Réf. CRMS : AA/BDG/IXL30027_678_PREAL_Bourgmestre_15_HôtelCanonne Bruxelles, le 23/09/2021

Objet : IXELLES. Rue du Bourgmestre, 15 – Hôtel Canonne (arch. J.L. DESMETTRE)

Demande d'avis de principe portant sur la restauration de l'enveloppe, l'aménagement des combles, la modification de l'ascenseur et l'amélioration des performances énergétiques.

Avis de principe de la CRMS

Plans existants du rez-de-chaussée et de la toiture (extr. du dossier de demande)

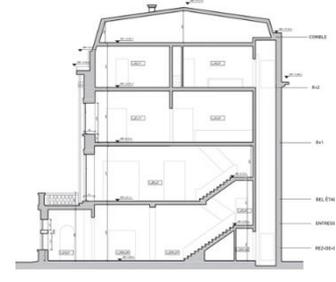
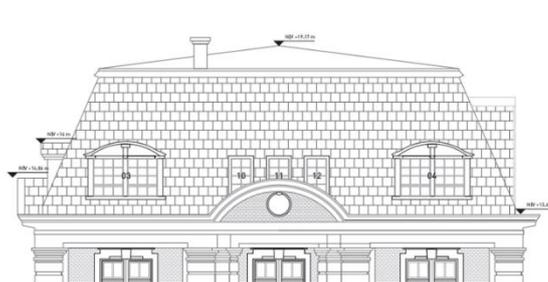
- Concernant l'isolation des combles, si ceux-ci ne sont finalement pas occupés, la CRMS demande d'envisager la pose de matelas d'isolant sur le plancher supérieur des combles.
- Concernant les châssis, leur remplacement est une intervention très conséquente sur le plan patrimonial : l'Assemblée demande d'approfondir l'étude des menuiseries en bois et d'envisager prioritairement leur conservation/restauration/adaptation (vitrage plus performant, meilleure étanchéité à l'air ...)
- Concernant les portes métalliques, la proposition de les doubler doit être affinée pour en évaluer l'impact visuel et technique,...
- Concernant le renouvellement des techniques spéciales, il est nécessaire de prévoir l'impact que cela aura sur les éléments de décors (par exemple, si de nouvelles gaines sont à prévoir), et cela devra se faire via des analyses fines, relevés, plans et coupes détaillés.
